חוות דעת מומחה בית המשפט

ת.א. 34281-06-15

1. על פי החלטתו של בית משפט השלום בעפולה, בפני כבוד השופט, ויסאם חיר, התמניתי לשמש מומחה בת.א. 34281-06-15, לנקרי נ' יניב, בעניין גבול המגרש בין החלקות במושב דבורה, האם החומה שסומנה בתוכנית מש/1 הינה חלק מפתרון בעיית הניקוז, והינה נדרשת כחלק מהפתרון.

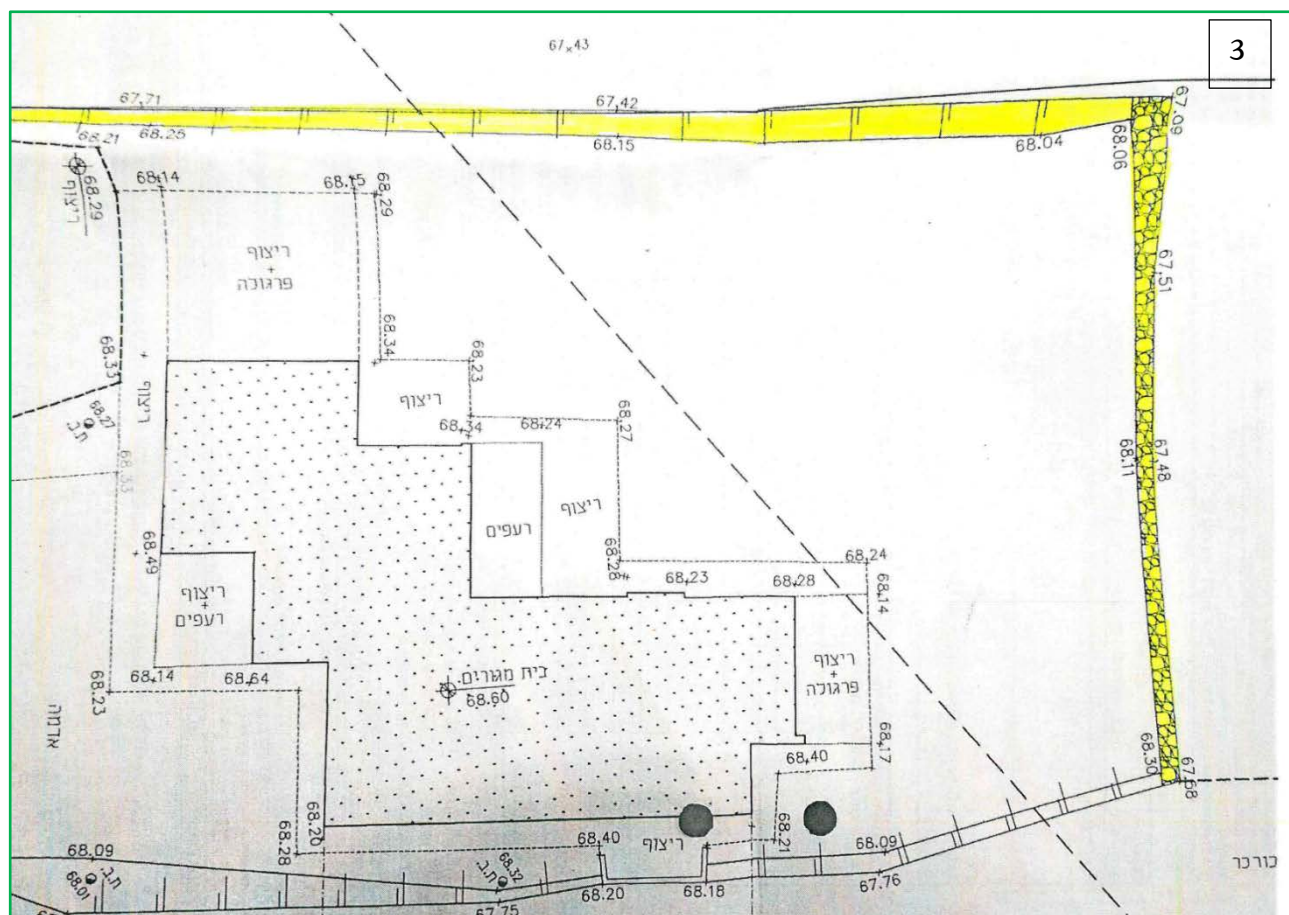
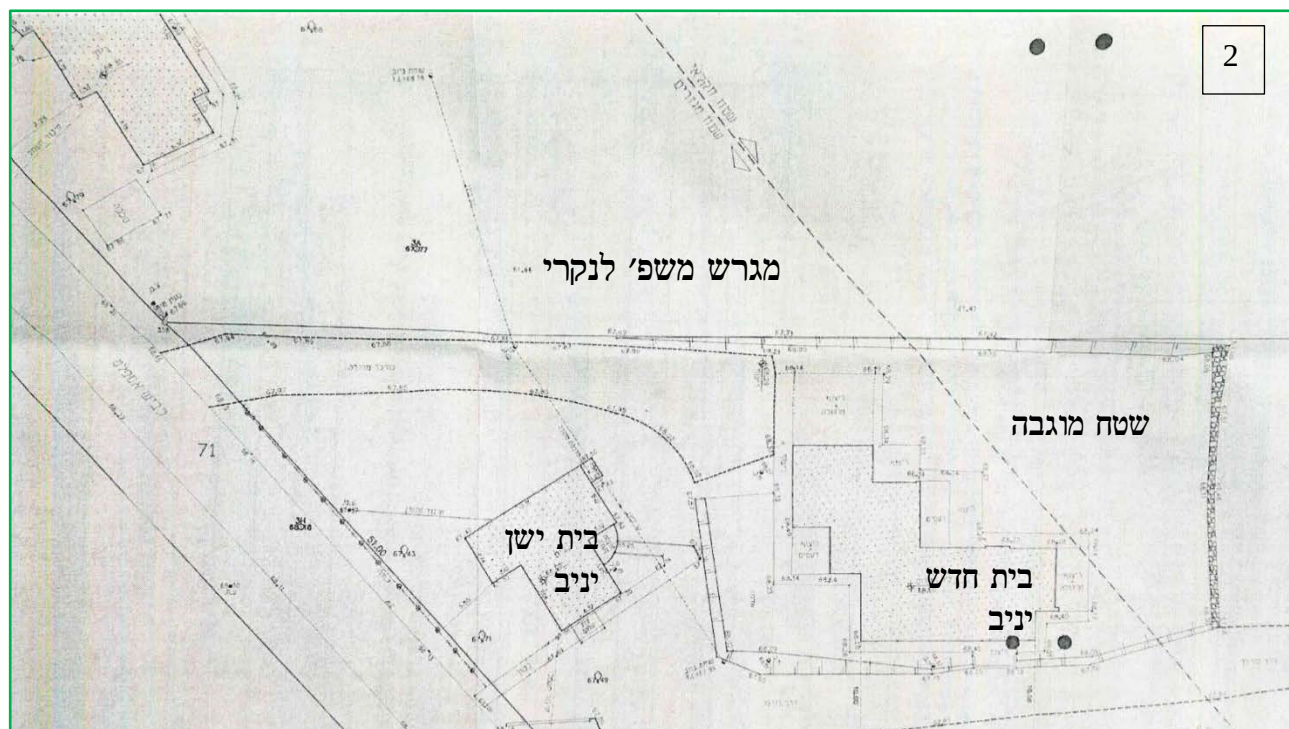
עפ"י התוכנית, כביש הגישה לבית הנתבע (מסומן בכחול – כורכר מהודק) מוגבה בכ- 20 ס"מ

עפ"י תוכנית זו, כל השטח סביב המבנה הישן במגרשו של הנתבע, המרוחק ממגרשו של התובע

– נמוך בכ-40-30 ס"מ ממפלס דרך הכורכר.

המגרש הצפוני, עליו נבנה הבית החדש, מוגבה, עפ"י תוכנית המדידה, בכ- 60-80 ס"מ.

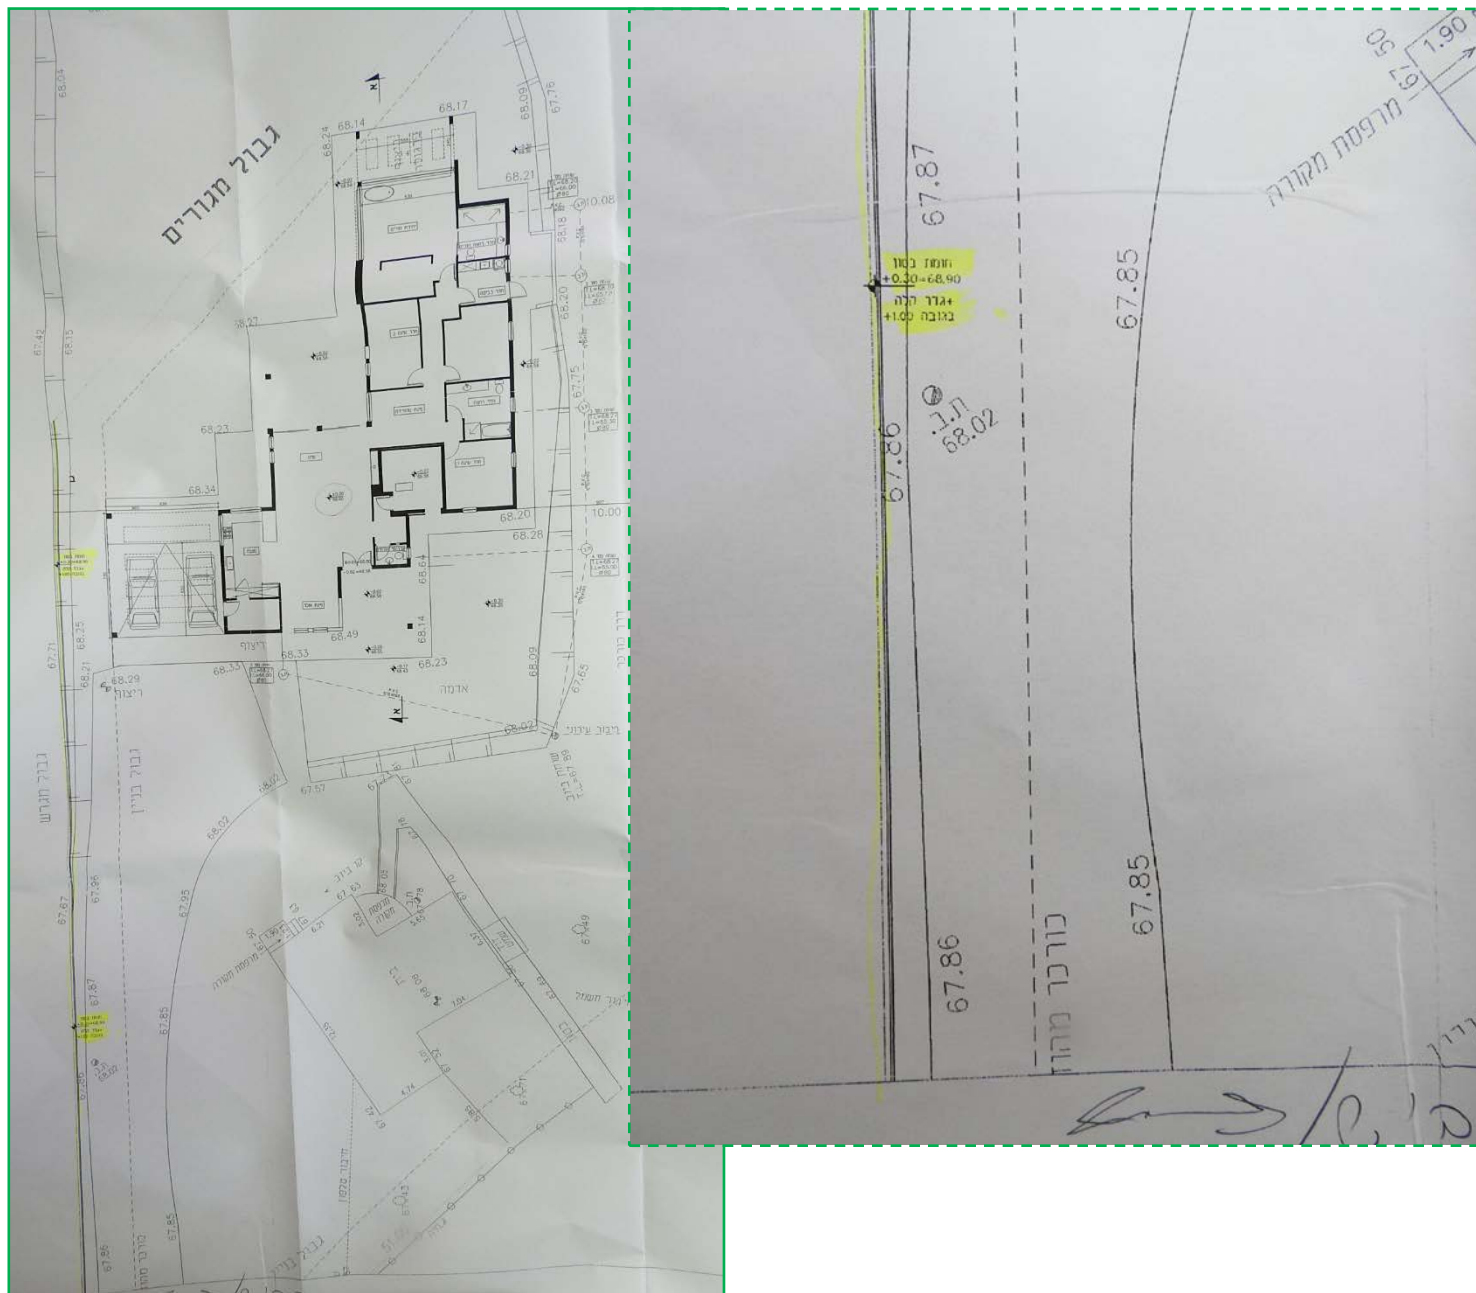
11. בתוכנית האדריכלות של קומת הקרקע המצורפת לגרמושקה מ/ש/1, סומנה חומת בטון בגובה 1

מ' לאורך שביל הגישה הצמוד לגבול המגרש.

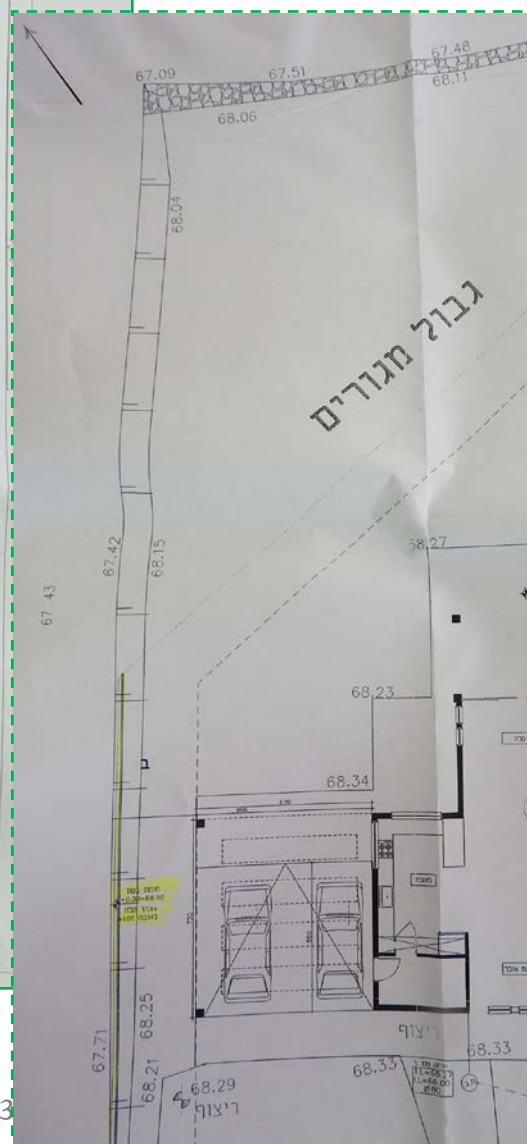
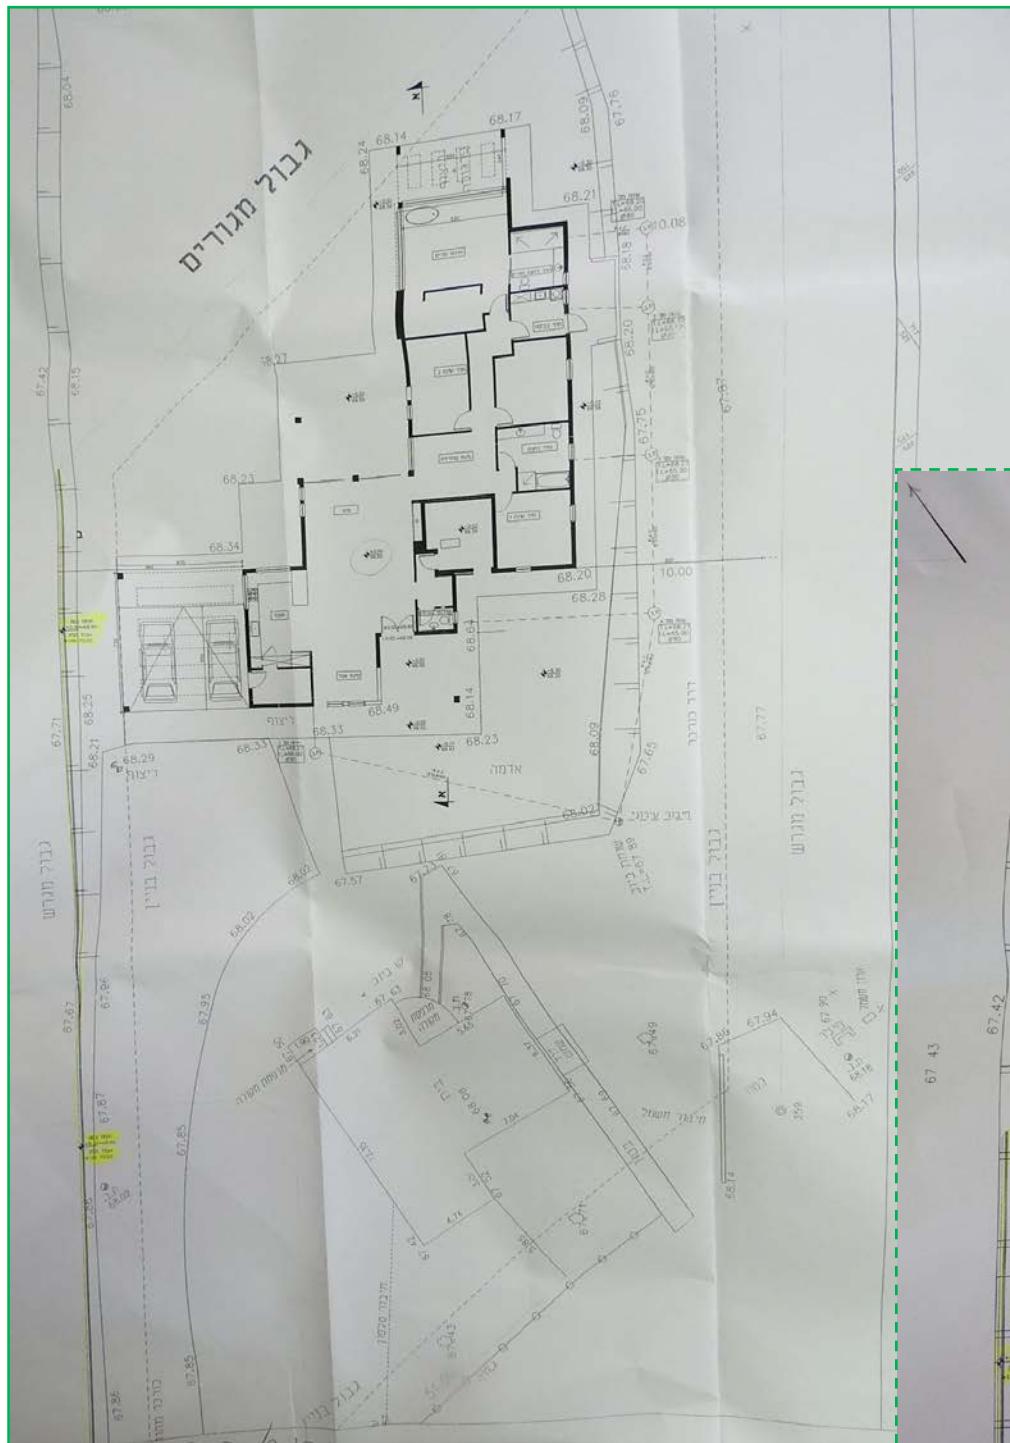
12. חומת הבטון בגובה 1 מ', כמפורט בסעיף 9, מסומנת מהכביש הראשי עד ל"קו" המפריד בין

השטח החקלאי לשטח המגורים, קרי באזור בו לא בוצעה הגבהה.
